**MACROPROYECTO DE INTERÉS SOCIAL NACIONAL
ALTOS DE SANTA ELENA**

ADENDO 1

PLIEGO DE CONDICIONES DE LA CONVOCATORIA PÚBLICA PARA LA CONSTRUCCIÓN DEL SECTOR A (560 APARTAMENTOS) Y DEL SECTOR B (560 APARTAMENTOS) VIP DE LA FASE I.

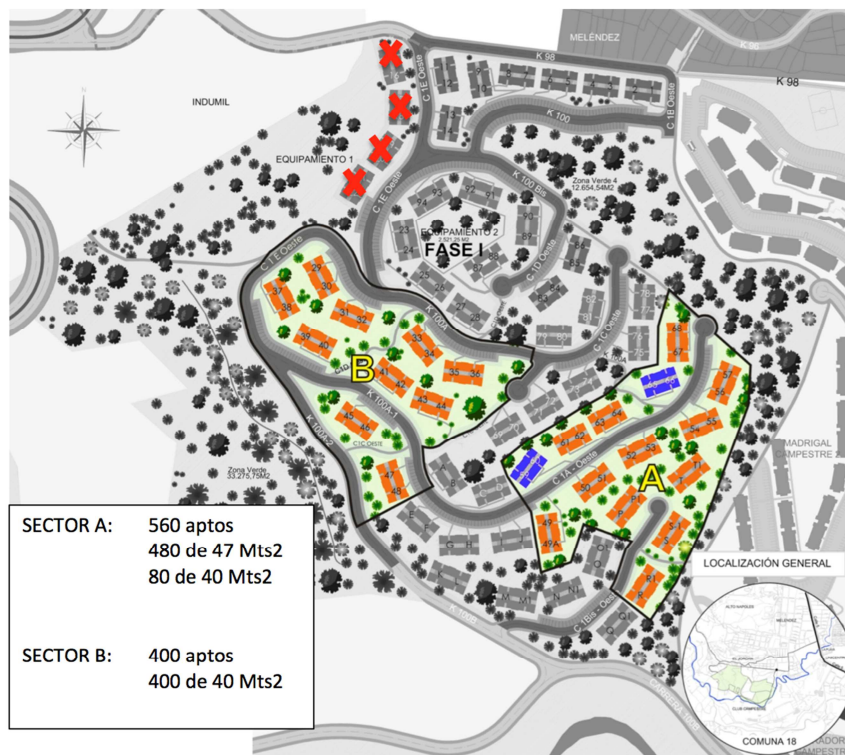
SOBRE EL SECTOR B.

El Sector B, a partir de la fecha, está conformado por 400 apartamentos VIP, todos de 47 Mts².

Se retira del objeto de esta convocatoria la construcción de 160 apartamentos VIP, de 40 Mts², localizados en el sector denominado como “La Platanera”, y que corresponden a las torres 15, 16, 17, 18, 19, 20, 21 y 22.

El Sector A continúa sin modificaciones en el número de apartamentos que lo conforman: 560 apartamentos, de las cuales 80 son de 40 Mts² y 480 de 47 Mts².

El nuevo perímetro de ambos sectores es el siguiente:

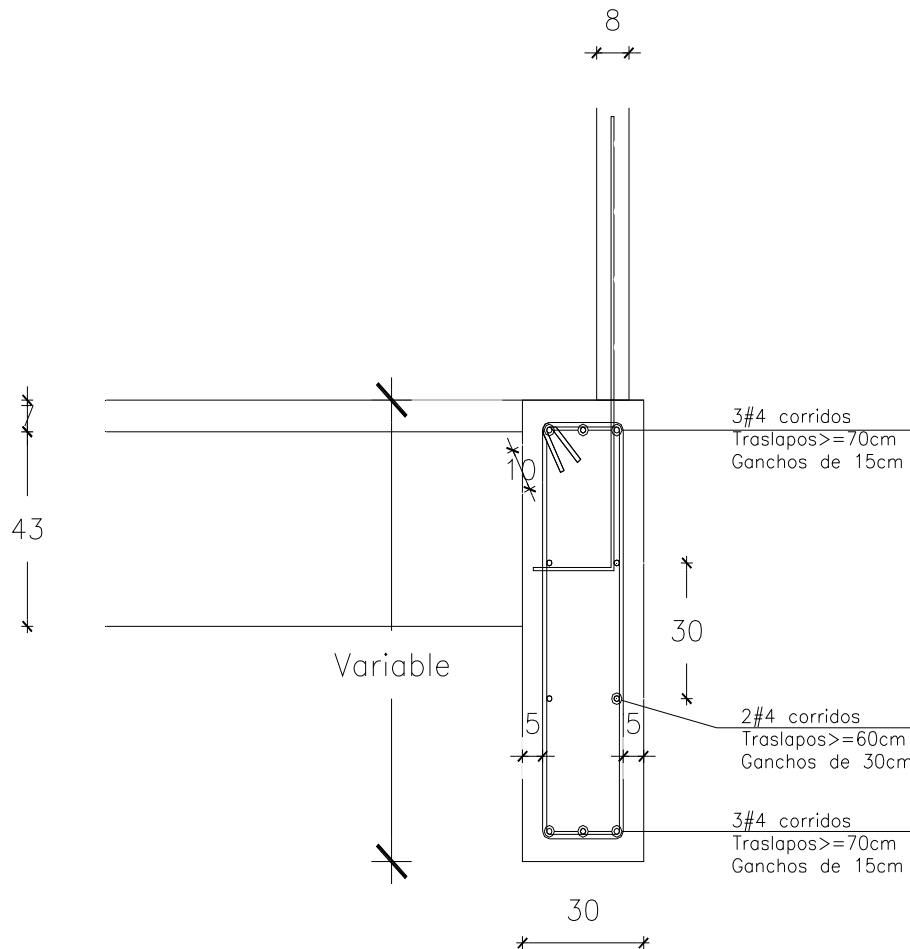
d. En la especificación –“6.3.3. CIMENTACIÓN Y CONTRAPISO” incluye solado de limpieza para las vigas de cimentación, pero esta actividad no está contemplada en el formulario de cantidades de obra, y en las especificaciones de las vigas de cimentación dice que las vigas descansarán sobre un relleno de material de sitio o terreno natural debidamente compactado, por lo cual solicitamos aclarar cual de las dos especificaciones se debe tener en cuenta para la realización del presupuesto.

RESPUESTA:

Para conocer las especificaciones a utilizar ver respuesta de la pregunta número 11 del presente documento.

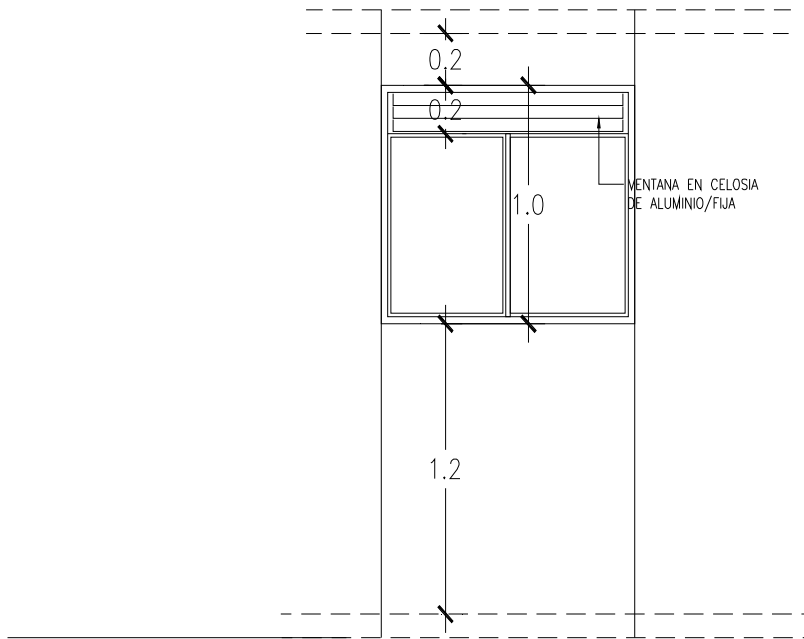
78. 6.3.9.11 No tenemos claridad en qué sitios va.

RESPUESTA:

De acuerdo al ítem 6.3.9.11. se es preciso al indicar que las Barandas de Protección se deberán instalar donde se requiera garantizar la seguridad de circulación de los peatones, de acuerdo a la visita a obra realizada por el proponente y guiado por la obra ya ejecutada.
